Landeshauptstadt Magdeburg
Entwürfe der 4. und 5. Änderung
des Bebauungsplanes Nr. 223-1 "Schlachthof"

Entwurf der 4. Und 5. Änderung des Bebauungsplanes Nr. 223-1 „Schlachthof“

Entwürfe der 4. und 5. Änderung des Bebauungsplanes Nr. 223-1 „Schlachthof“
Stellungnahme als Träger öffentlicher Belange gemäß § 4a (3) BauGB

▪ **Bebauungsplan Nr. 223-1 „Schlachthof“, hier TÖB-Beteiligung zur 4. und 5. Änderung Bebauungsplan**

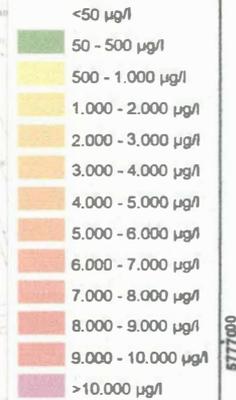
Die im 4. Änderungsbereich vorhandenen Grundwassermessstellen (GWMS) 793-12-v-m, 793-13-v-m und GWM 8 und die im 5. Änderungsbereich vorhandenen GWMS 793-14-v-m und GWM 6 (s. Lageplan) sind als Überwachungseinrichtung i. S. § 4 Abs. 1 Ausführungsgesetz des Landes Sachsen-Anhalt zum Bundes-Bodenschutzgesetz (BodSchAG LSA) vom 2. April 2002 in der derzeit geltenden Fassung für weitere Untersuchungen des Grundwassers funktionstüchtig und zugänglich zu erhalten und im Rahmen von Bauarbeiten vor Beschädigungen zu sichern. Werden die GWMS i. R. von Baumaßnahmen beschädigt oder äußerlich verändert, sind sie zu reparieren oder zu ersetzen, auf Funktionstüchtigkeit zu prüfen und ggf. neu nach Lage und Höhe einzumessen. Eine notwendige Verlegung ist mit der unteren Bodenschutzbehörde abzustimmen. Weiteres s. Begründung zur Satzung.

Die Grundwassersituation wird a. G der o. g. Belastung im Rahmen eines Monitorings überwacht. Die innerhalb der Änderungsbereiche vorhandenen Grundwassermessstellen (GWMS) 793-12-v-m, 793-13-v-m und GWM 8 im 4. Änderungsbereich und die vorhandenen GWMS 793-14-v-m und GWM 6 im 5. Änderungsbereich sind deshalb für weitere Kontrollen als Überwachungseinrichtung i. S. § 4 Abs. 1 Ausführungsgesetz des Landes Sachsen-Anhalt zum Bundes-Bodenschutzgesetz (BodSchAG LSA) vom 2. April 2002 in der derzeit geltenden Fassung zu erhalten.
